**REGIONE  
PUGLIA**

**Oggetto: San Giorgio Energia S.r.l.** D.Lgs n.152/2006, L.R. n. 26/2022. Verifica di assoggettabilità a VIA inerente a “Realizzazione di un impianto fotovoltaico e delle opere di trasporto e cessione dell’energia prodotta, potenza nominale 13,739 MW, da realizzarsi nei Comuni di Sogliano Cavour e Cutrofiano in provincia di Lecce”.  
*Sentenza TAR Lecce – Sez. II, prot. n. 619 del 08.04.2025*  
*Richiesta di riacquisizione pareri*

L'intervento prevede la realizzazione di un impianto fotovoltaico a terra, per produzione di energia con potenza nominale pari a 13,739 MW, sito nei comuni di Sogliano Cavour e Cutrofiano, con opere di connessione anche nel comune di Galatina.

*Fig 3. Elaborato EG.3.4. - Particolari tipologici: strutture a inseguimento monoassiale e recinzione. Particolare sottostrutture con tracker monoassiale.*

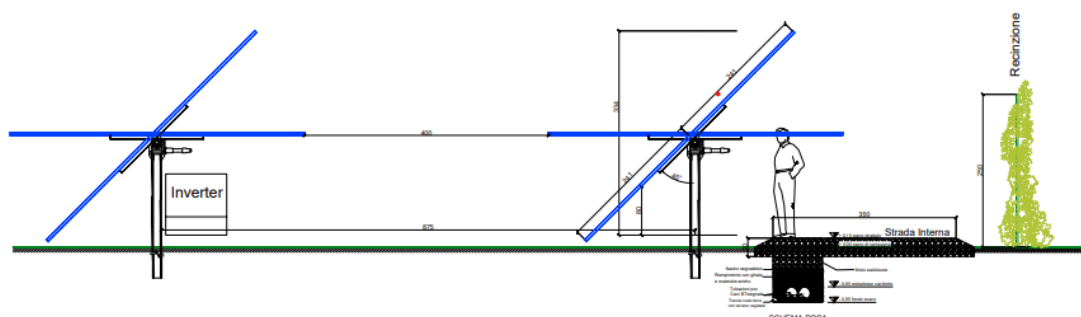
**L'impianto energetico con le sue recinzioni, gli alti pannelli (4,59 m), il sistema di illuminazione, video-sorveglianza ed anti intrusione (spesso di tipo sonoro) contribuisce all'aumento della frammentazione ambientale e alla diminuzione della naturalità degli ecosistemi, per la diminuzione di biodiversità (in particolare di fauna) o per il suo impoverimento qualitativo e quantitativo (aumento di specie antropofile, di specie aliene**

Fig 4. Elaborato PPTR 4.2.2 - Patto città campagna- In colore bianco l'impianto

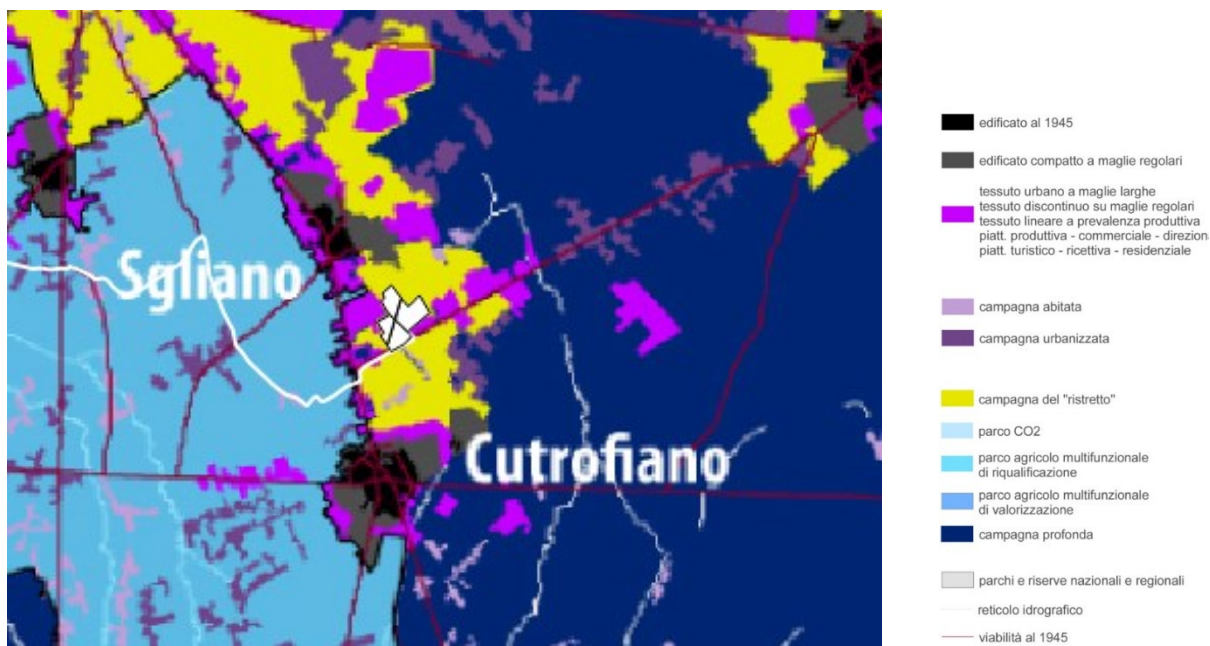
Infatti il sito di impianto è individuato nello scenario strategico del **Patto Città-Campagna** come **Campagna del ristretto** dove le misure di contenimento e prevenzione dell'espansione urbana e della dispersione insediativa dovrebbero prevedere l'individuazione di un limite urbano, che produca effetti sul rapporto tra città, campagna-periurbana e campagna. In questa area il PPTR prevede la costruzione di una fascia di territorio agricolo intorno alla città che inviluppa con una **greenbelt** le sue frange periferiche. In essa si prevede la ricostruzione degli antichi "**ristretti**" (ricollocandoli ai limiti delle attuali periferie) come la riproposizione di un paesaggio agricolo ricco di relazioni con la città, come in passato erano trattati i ristretti. I materiali che lo dovrebbero costruire sono le attività di agricoltura a servizio dei cittadini come gli orti sociali o i parchi suburbani, la produzione di prodotti ortofrutticoli per i mercati di prossimità.
